## 2024 年裝備安全通報彙整

CTASA 中華民國航空運動協會

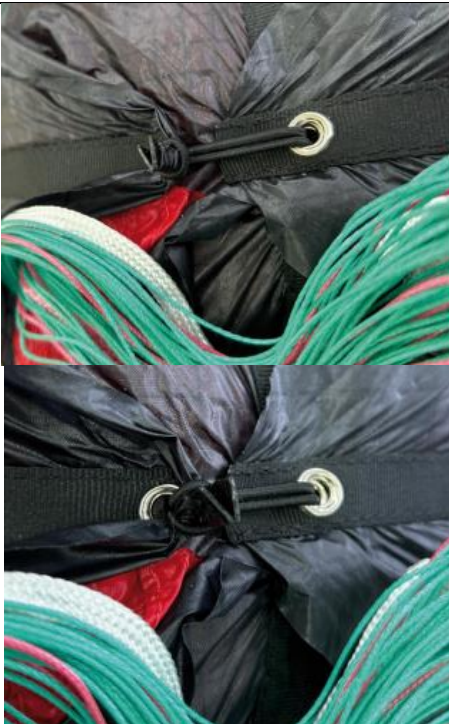
在一架 PHI ALLEGRO X-Alps ( 製造年份 2021 年 3 月 ) 的飛行中，發生了 B 線懸掛點 ( 連接至吊帶 ) 的斷裂情況。

該懸掛點使用的是 Edelrid 製造、強度為 800 daN ( 約 800 公斤 ) 的 Technora 材質繩索。推測原因為：繩索在經過 Ronstan 滑輪時，因滑輪邊緣存在銳利角度，造成摩擦損傷，最終導致繩索弱化並斷裂。

關於滑輪邊緣的銳利程度，在不同批次產品中存在製造公差 ( 品質差異 ) 。

- 有銳利邊緣的滑輪：圖 1
- 已斷裂且嚴重磨損 ( 被磨損剝蝕 ) 的繩索：圖 2

上述設備必須進行目視檢查。此檢查可由擁有者自行完成，且必須在下一次飛行前進行。

若發現任何損傷或磨損，使用者必須立即停止飛行該飛行傘，並聯絡 PHI 或其授權經銷商，以更換受影響的繩索，必要時也需一併更換滑輪。

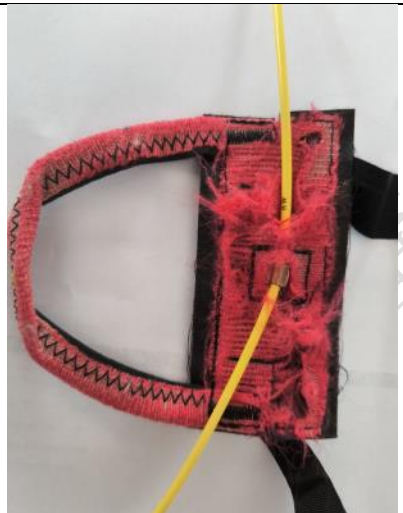
在未上鎖 ( unlocked ) 的 Paralock 3 使用狀態下，曾發生吊帶意外脫開的情況。

原因為：加速系統 ( speed system ) 的鬆散繩索纏繞在釋放按鈕上，導致在後續操作加速系統時，旋轉槓桿被帶動至「開啟」位置，進而造成扣環釋放。

若 Paralock 3 與加速系統一同使用：

- 在起飛前，除了正常鎖定機制外，**必須額外確認並鎖定 ( lock ) 扣環**
- 除非已採取有效措施，確保飛行中加速系統的繩索**不會纏繞到釋放按鈕**

否則必須進行額外安全鎖定以避免意外脫開。
